Vermerk

über die Ortsbesichtigung am 04.10.2011 am Knotenpunkt B288 (Krefelder Straße) /L59 (Uerdinger Straße) in Duisburg

B288 (Krefelder Straße) in Duisburg Umgestaltung des Knotenpunktes (Knoten-Nr.:4606 023) mit der L59 (Uerdinger Straße)

Abb. 2 Rechtsabbiegespur zwischen der Straße Am Seltenreich (westl.) und der L59 (Uerdinger Straße)

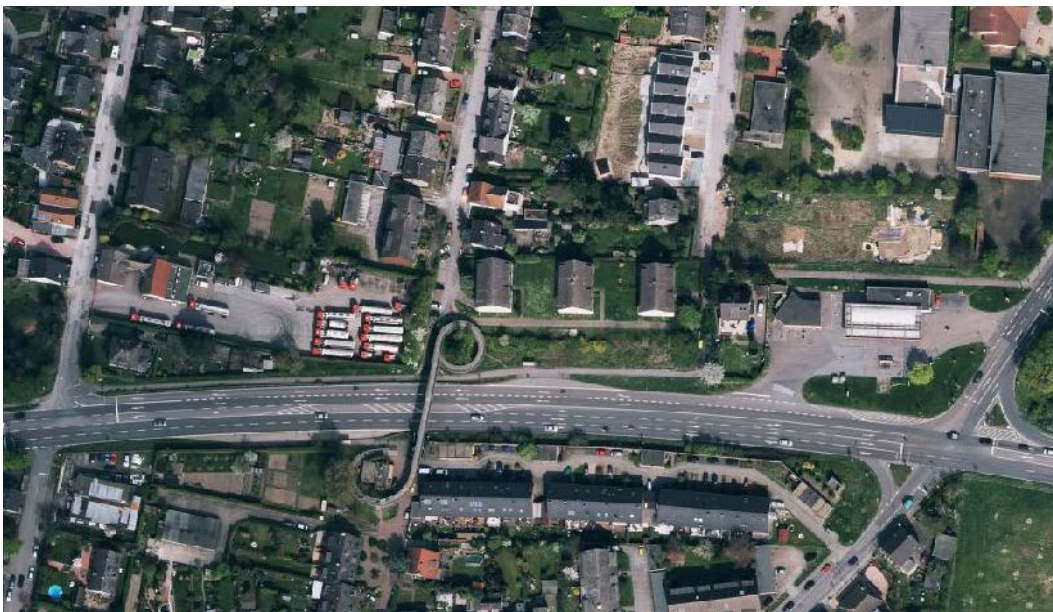
Ein Vorschlag von Herrn Heyer ist u.a. die heutige Rechtsabbiegespur von der B288 (Krefelder Straße) in die Straße Am Seltenreich, beginnend von der L59 (Uerdinger Straße), als zusätzliche Fahrspur zu nutzen und die Verkehrsströme vor dem Knotenpunkt mit der Straße Am Seltenreich unter Beachtung des Reißverschluss-Systems wieder zusammenzuführen.

Dadurch ließe sich der Rückstau in der L59 reduzieren.

Die Abbiegeverkehre in die Straße Am Seltenreich seien derart gering, dass nach Ansicht von Herr Heyer die Straße abgebunden werden könne. Die Erschließung wäre durch das nachgeordnete Straßennetz gewährleistet. Die Zufahrt für Rettungsfahrzeuge könne durch herausnehmbare Sperrelemente gewährleistet werden.

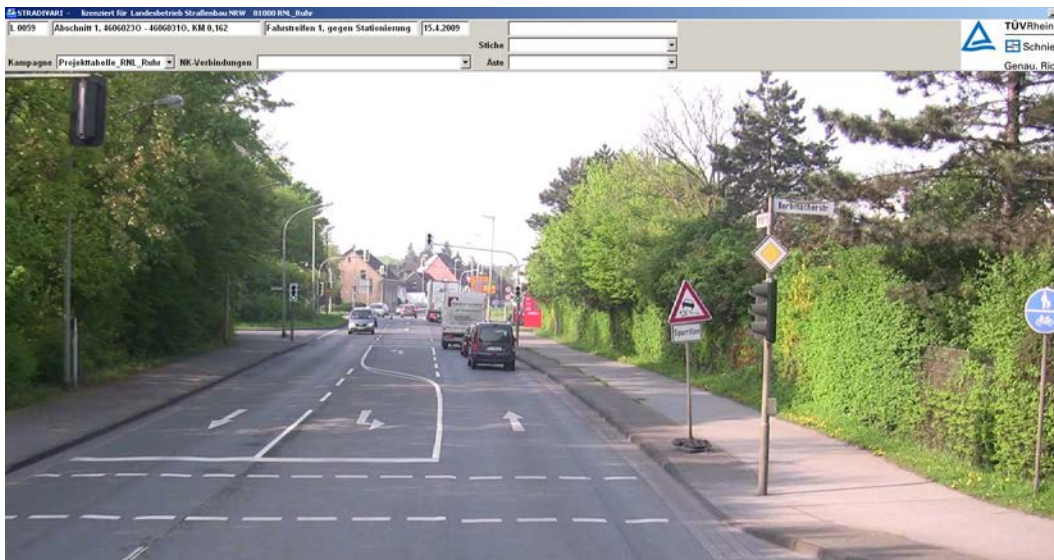
Weiterhin vertritt Herr Heyer die Meinung, dass der Querschnitt der L59 so verbreitert werden kann, dass die Abbiegeströme in Richtung Krefeld und in Richtung Breitscheid sich nicht gegenseitig behindern. Die Verbreiterung könne zu Lasten des breiten Gehweges erfolgen. Vor Ort wurde bereits angemerkt, dass Querschnittsverbreiterungen u.U. schallschutztechnisch relevant sein können. Des Weiteren wäre zu prüfen, inwieweit die vorhandenen Seitenräume verschmälert werden können, da hier gemeinsame Geh- und Radwege vorhanden sind. Aufgrund der Ortlage sind diese Verkehrsflächen durch einen Sicherheitsraum von der Fahrbahn getrennt, der u.a. der Aufnahme von Verkehrszeichen und -einrichtungen dient.

Abb. 4 Querungsinsel im Zuge der L59 (Uerdinger Straße) in FR Hüttenheim.

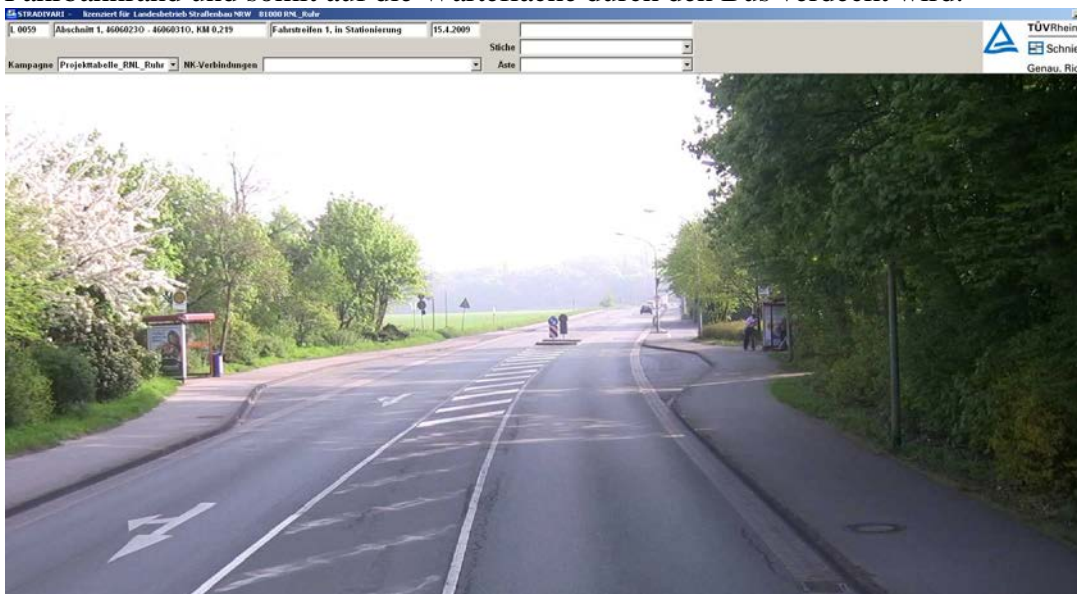
Weiterhin wurde durch Herrn Heyer die ungünstige Lage der östlichen Busbucht (FR. Hüttenheim) im Hinblick auf die Lage der Querungsinsel angemerkt. Auch wenn der Bus in der Busbucht die Warnblickanlage betätigt, würden viele Autofahrer mit unverminderter Geschwindigkeit an dem Bus vorbeifahren und das, obwohl die Sicht auf den rechten Fahrbahnrand und somit auf die Wartefläche durch den Bus verdeckt wird.

Nach Auskunft von Herr Heyer wird hier häufig mit überhöhter Geschwindigkeit gefahren, da die Kraftfahrer nach langem Rückstau im Knoten B288/ L59 „genervt Gas geben“. Es käme mitunter sogar zu Nötigungen andere Autofahrer, würde man sich hier gesetzeskonform verhalten und seine Geschwindigkeit verlangsamen.
